2020年2月26日
中部電力株式会社

「放射線業務従事者線量等報告書（平成29年度分及び平成30年度分）」 における一部記載誤りについて

当社が本浜岡発第425号にて報告した「放射線業務従事者線量等報告書（平成29年度分）」及び本浜岡発第420号にて報告した「放射線業務従事者線量等報告書（平成30年度分）」（以下、両方の報告書を指す場合は「両報告書」といい、片方の報告書を指す場合は「報告書（平成29年度分）」もしくは「報告書（平成30年度分）」という。）の記載の一部に誤りがあることを確認した。

1号機

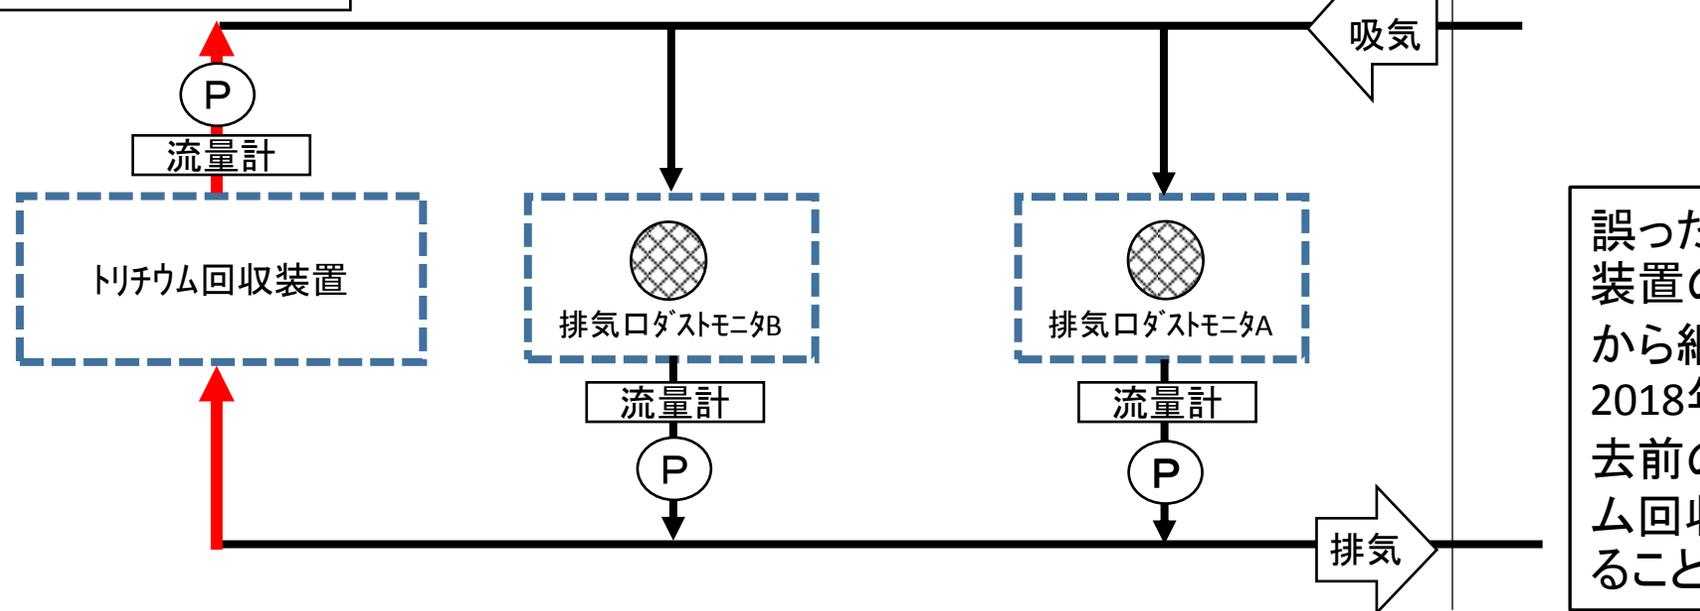
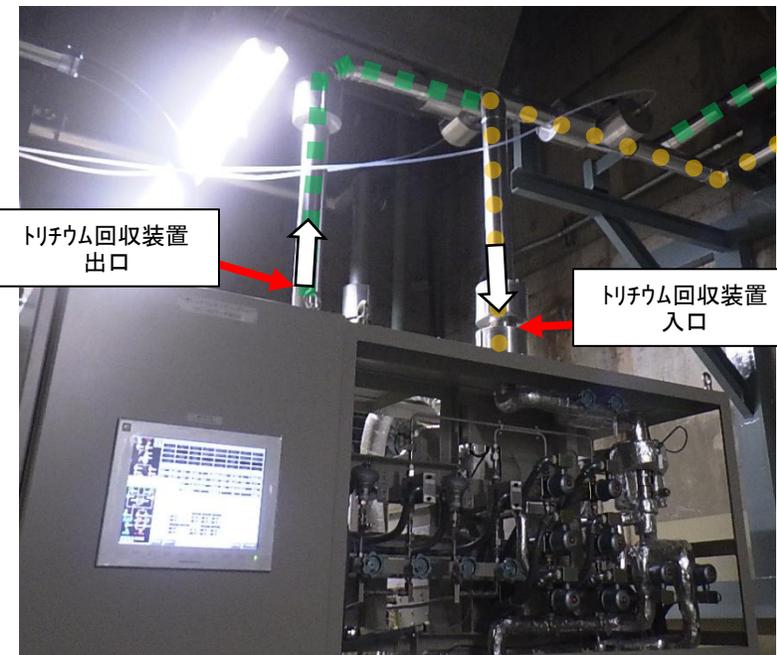
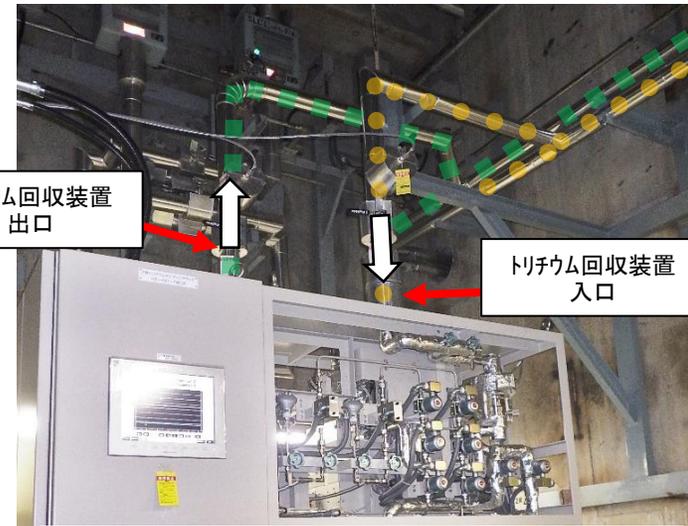
誤った配管構成

誤った配管構成の現場写真

誤った配管構成は、当該トリチウム回収装置の運用を開始した2018年2月20日から継続していることを確認した。なお、2018年2月20日以前については、解体撤去前の写真による調査の結果、トリチウム回収装置が正しい配管構成となっていることを確認した。

なお、1, 2号機のトリチウム回収装置の配管は正しい構成に復旧済みである。また、2018年2月20日以前については、解体撤去前の写真、機器配置図、機器外形図による調査の結果、トリチウム回収装置が正しい配管構成であることを確認した。

2号機

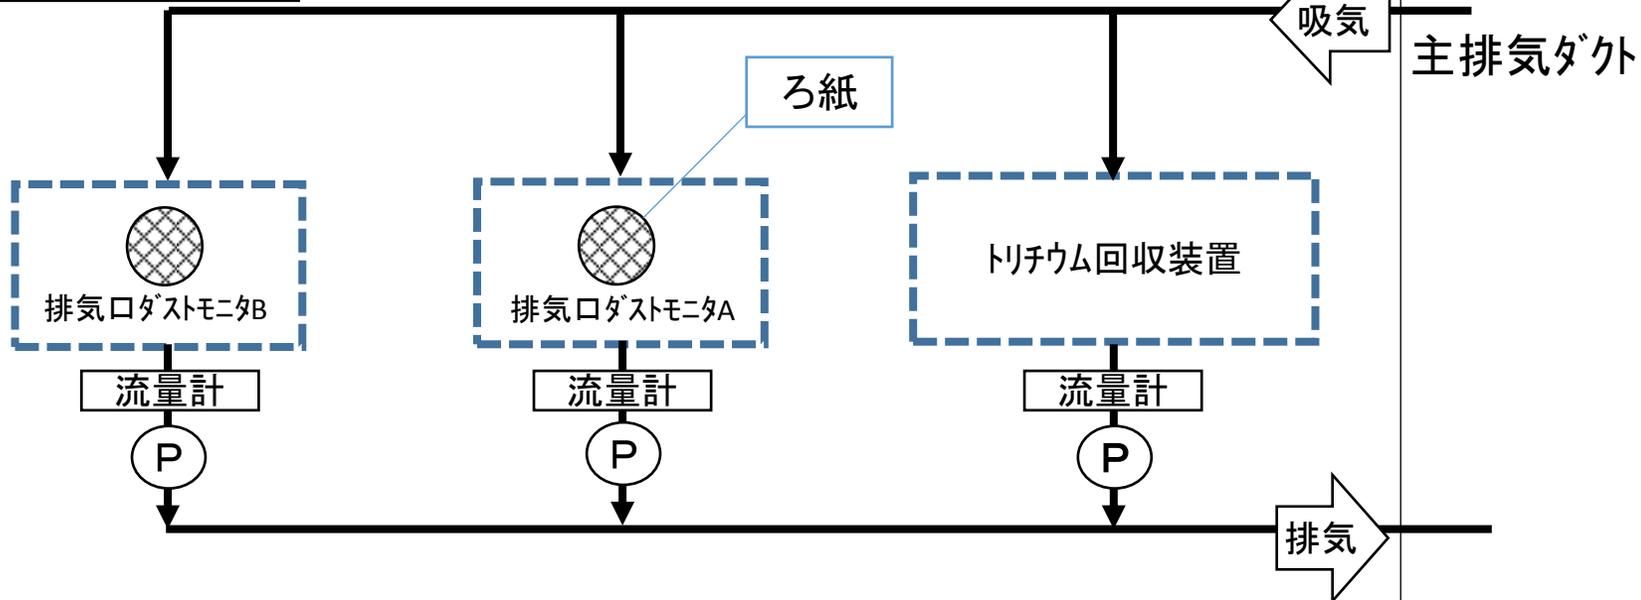
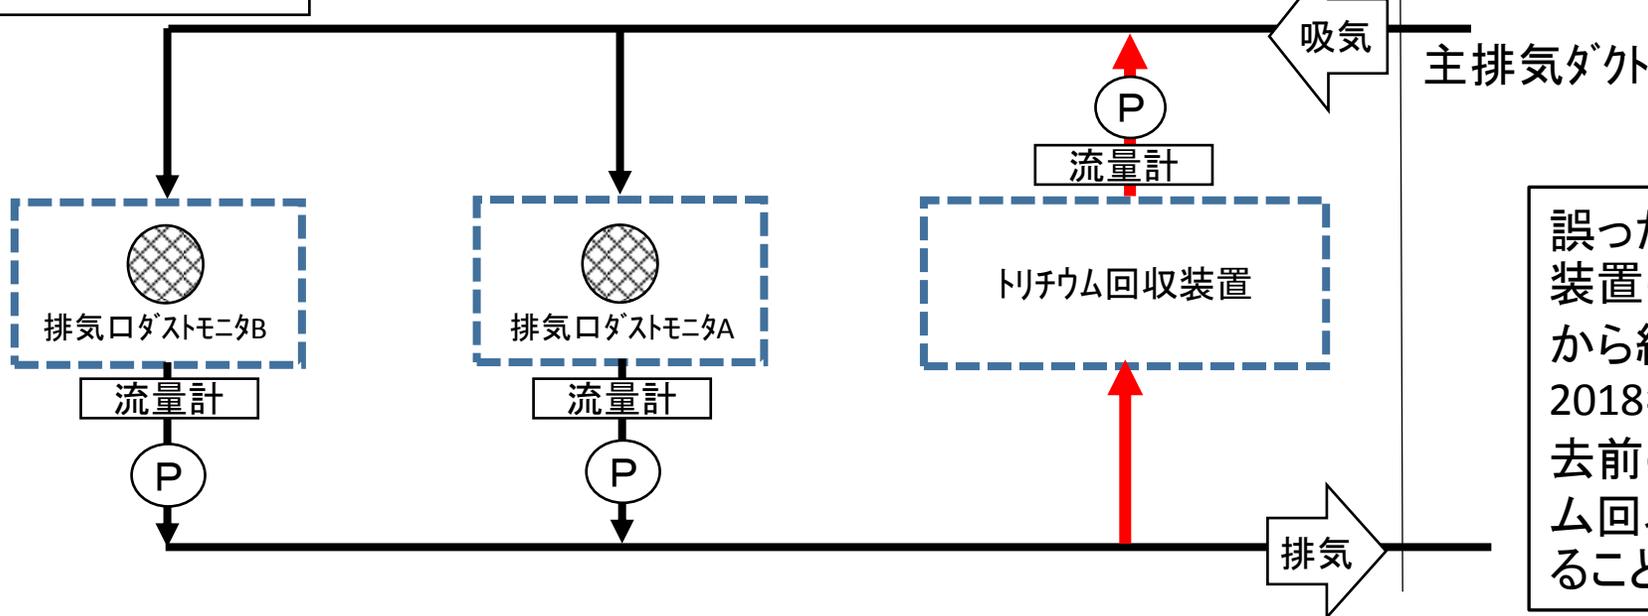
配管計装線図

誤った配管構成の現場写真

誤った配管構成

誤った配管構成は、当該トリチウム回収装置の運用を開始した2018年2月20日から継続していることを確認した。なお、2018年2月20日以前については、解体撤去前の写真による調査の結果、トリチウム回収装置が正しい配管構成となっていることを確認した。

データ集計誤りの発生フロー(1・2号共用排気筒→1号及び2号排気口切替対応)

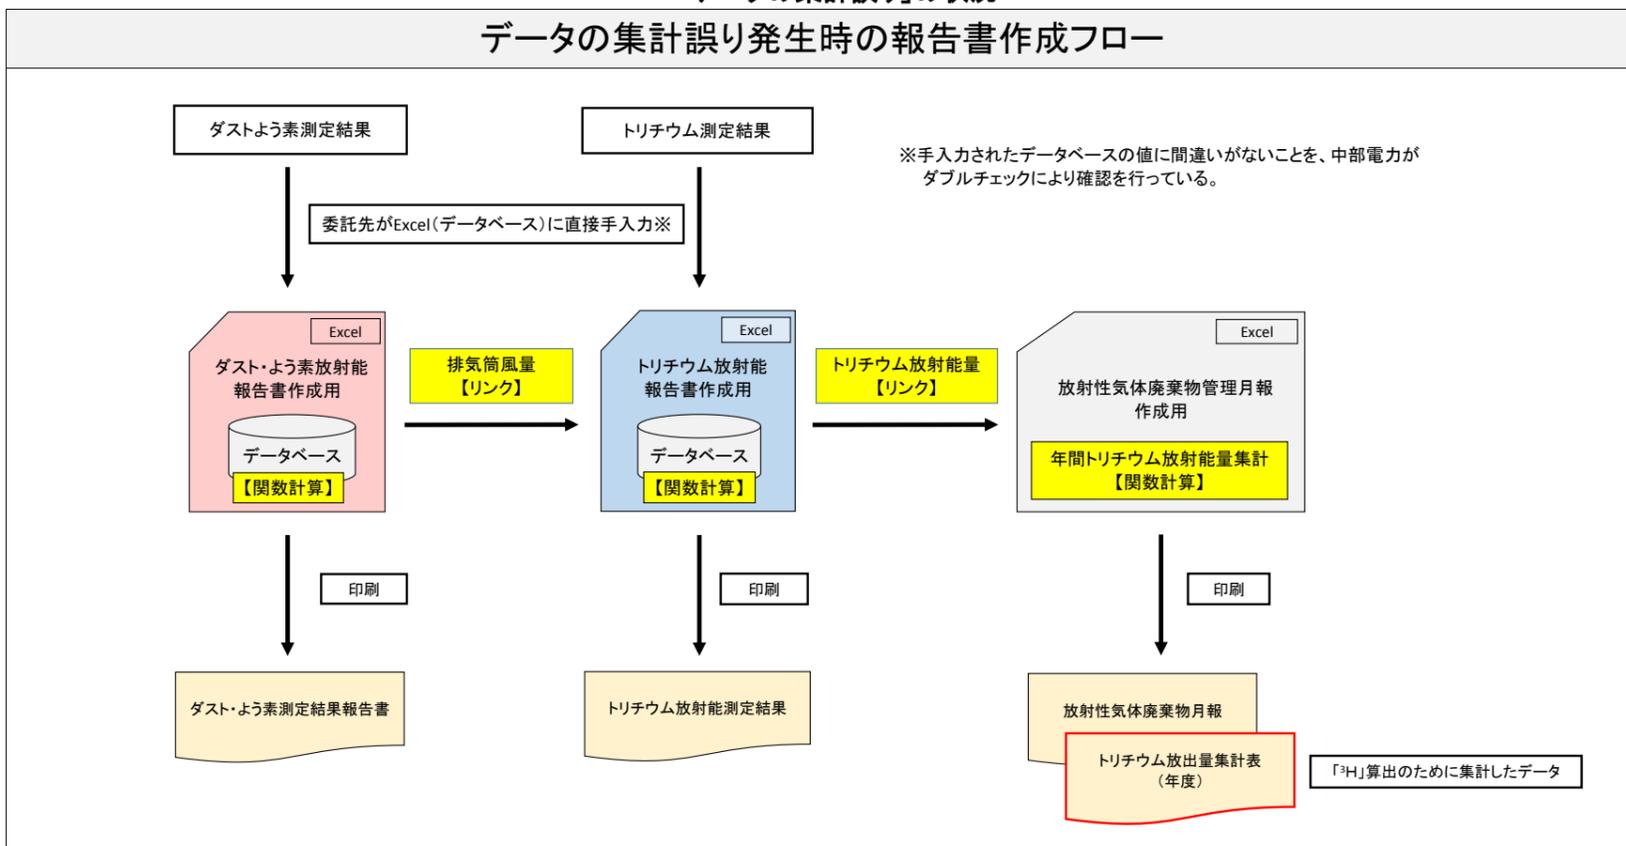
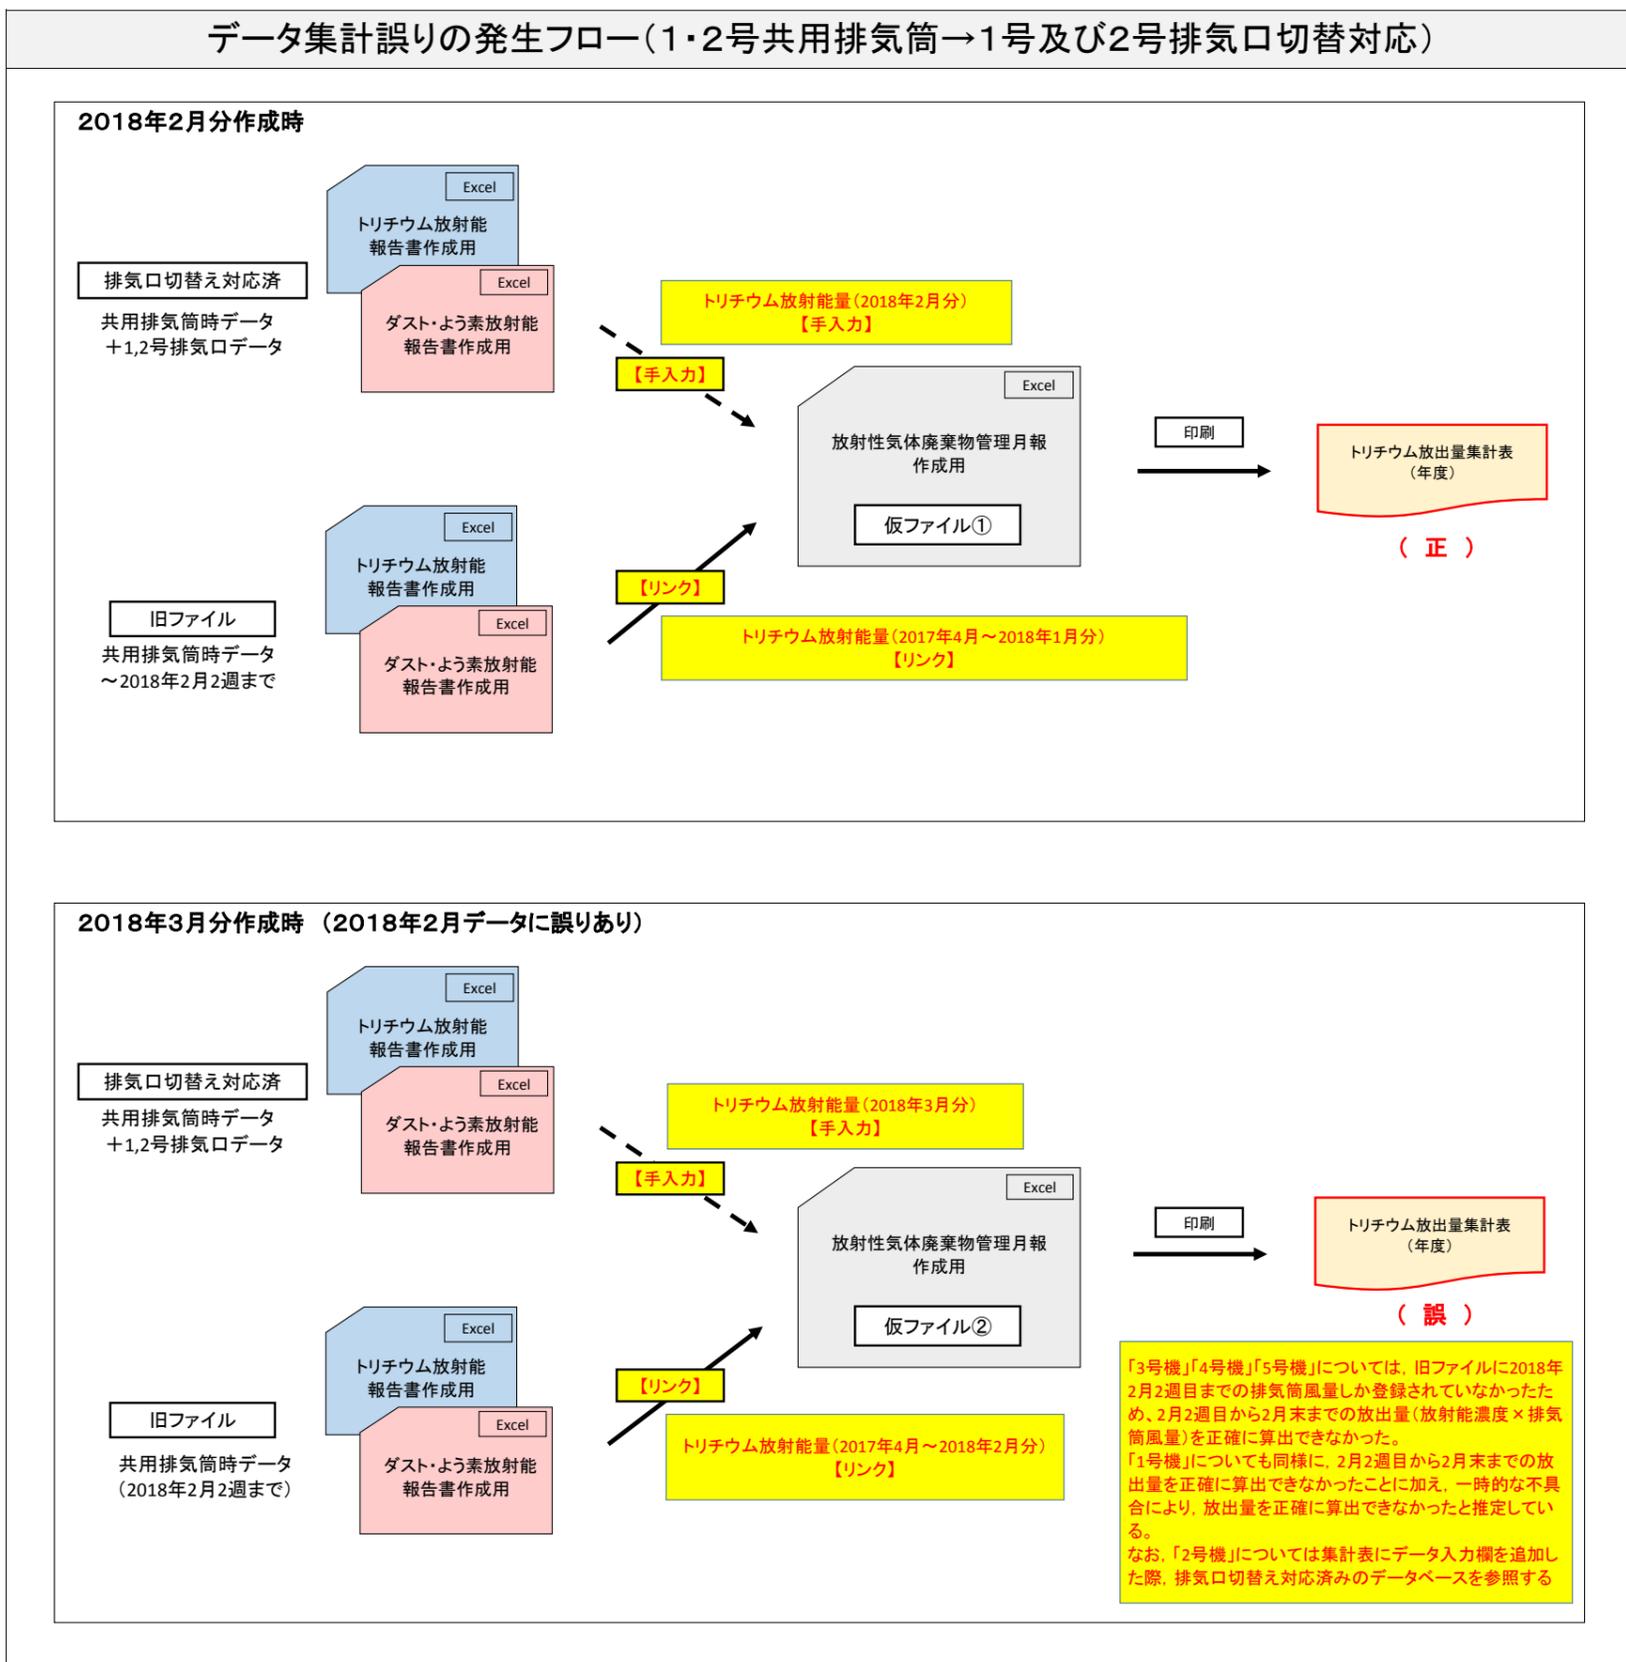
2018年2月20日に、1, 2号機の排気の排出先を1, 2号機共用排気筒から1, 2号機各排気口へ切り替えた。これに伴い、報告書(平成29年度分)を作成するために毎月作成していた集計表に用いる測定値を保存していたデータベースには、排気筒風量が2月2週目までの共用排気筒時代のデータしか含まれていなかったことから、2018年3月度の集計表作成時には、共用排気筒時代のデータに加え、排気口切り替え後のデータベース(以下、「新データベース」という。)から2月2週目から2月末までの排気口風量を加えたトリチウムの放出量(放射能濃度×排気口風量)を集計表へ手入力する必要があった。しかし、2018年3月度の集計表を作成する際、2018年2月分について、手入力を失念してしまった。

このため、3, 4, 5号機については、2018年2月2週目から2月末までのトリチウムの放出量を正確に算出できなかった。また、1号機についても2018年2月2週目から2月末までのトリチウムの放出量(放射能濃度×排気口風量)を正確に算出できなかったことに加え、一時的な不具合により放出量を正確に算出できなかったと推定している。なお、2号機については、共用排気筒から1, 2号機各排気口への切り替えに伴い集計表へデータ入力欄を新たに追加した際、2018年2月分の値を新データベースから入力したため、正しい値が入力された。

2019年4月からの報告書作成フロー

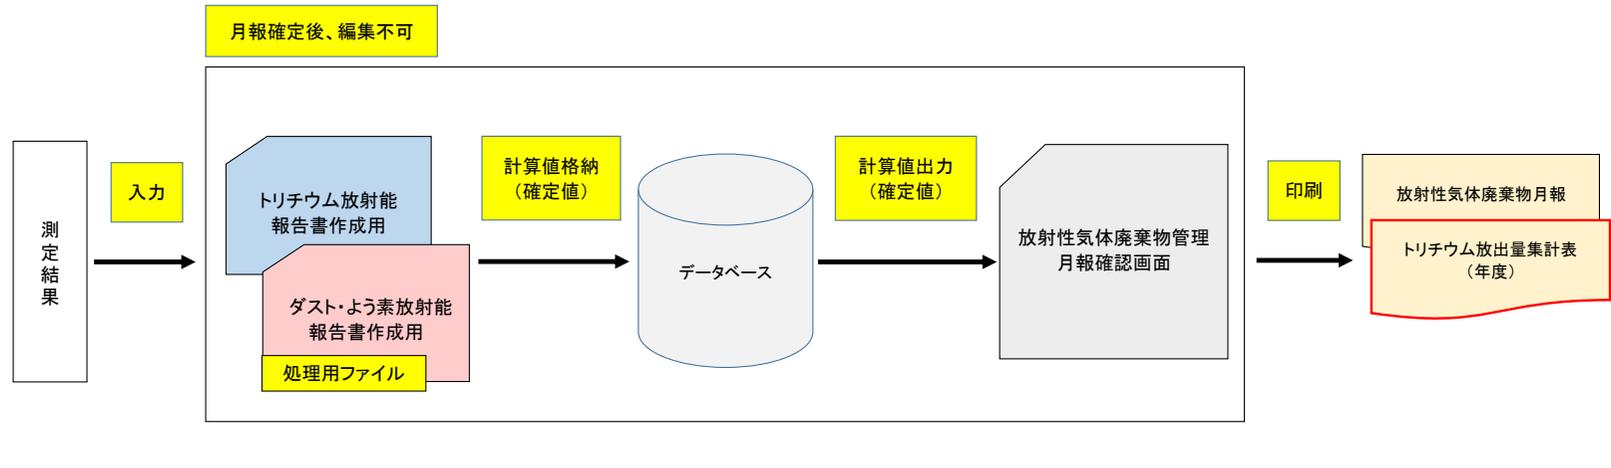
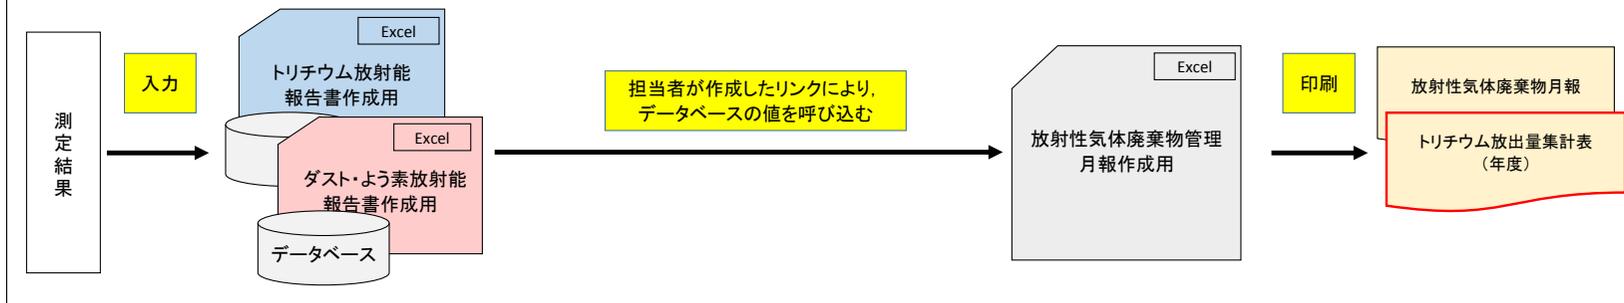
なお、データの信頼性向上を目的に2019年4月より運用を開始しているシステムでは、システムへのデータ入力以降、算出、算出結果の格納及び集計表へのデータ反映が一連で自動的に処理され、集計表作成にあたり担当者が手入力することがなく、正しい値が出力される仕組みとなっている。また、排気口切替作業のようにシステム内での算出過程に変更の必要

が発生した際は、システム見直し時にシステムの検証を行うこととしており、現時点では、同事象が生じないことを確認している。

「トリチウム回収装置の配管誤接続」の補正

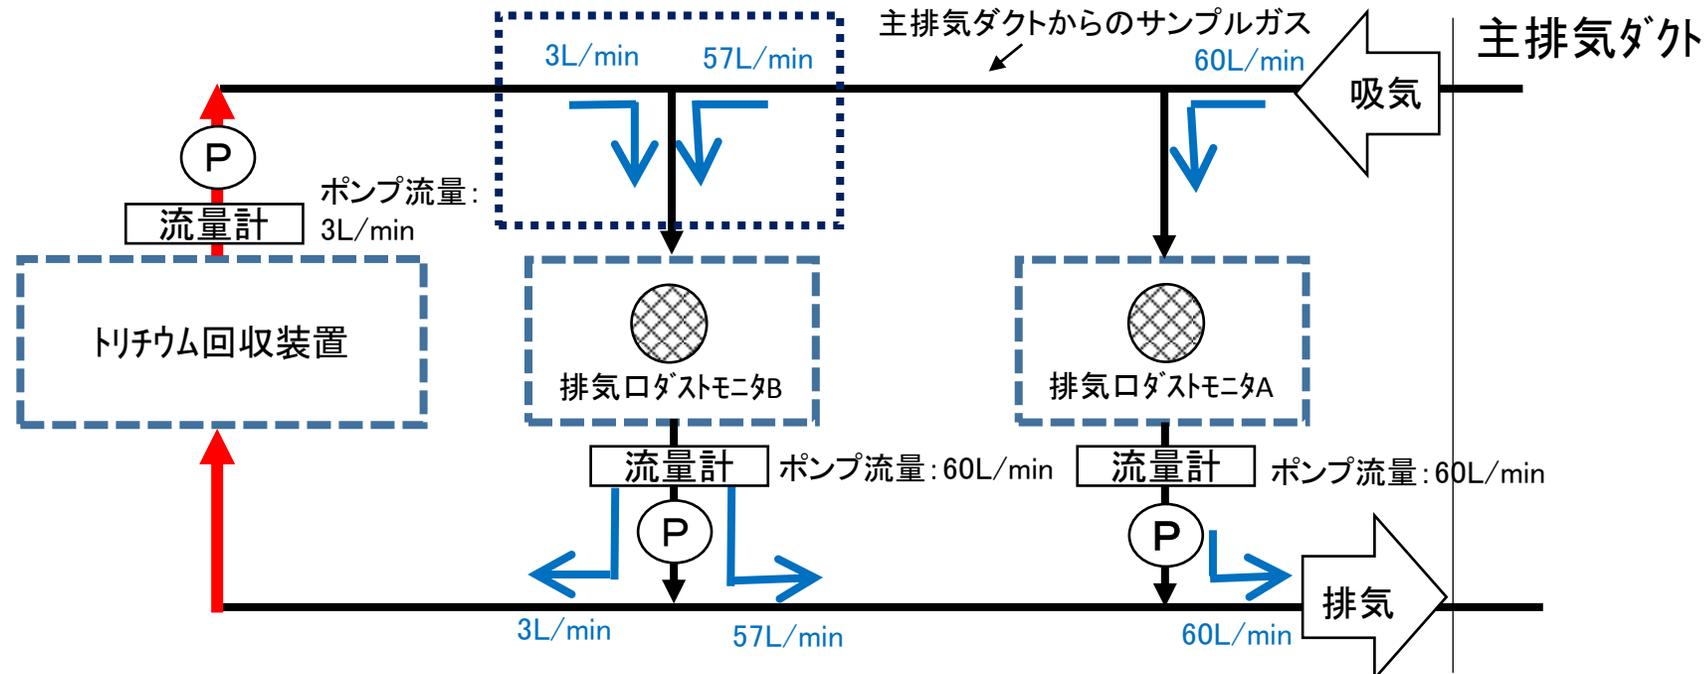
トリチウム回収装置に供給されるガスには、トリチウム回収装置から排出されたガスが含まれ、その量は主排気ダクトからのガス量とトリチウム回収装置から排出されるガス量の流量比より2.85L/min ($3\text{L}/\text{min} \times 57/60$)となる。これより配管誤接続の補正係数を1.053 ($3/2.85 = 1.052631 \div 1.053$)として、トリチウム回収装置に供給される正味排ガス流量の補正を行い、トリチウム放出量を見直した。2号機についても同値を使用して、トリチウム放出量を見直した。
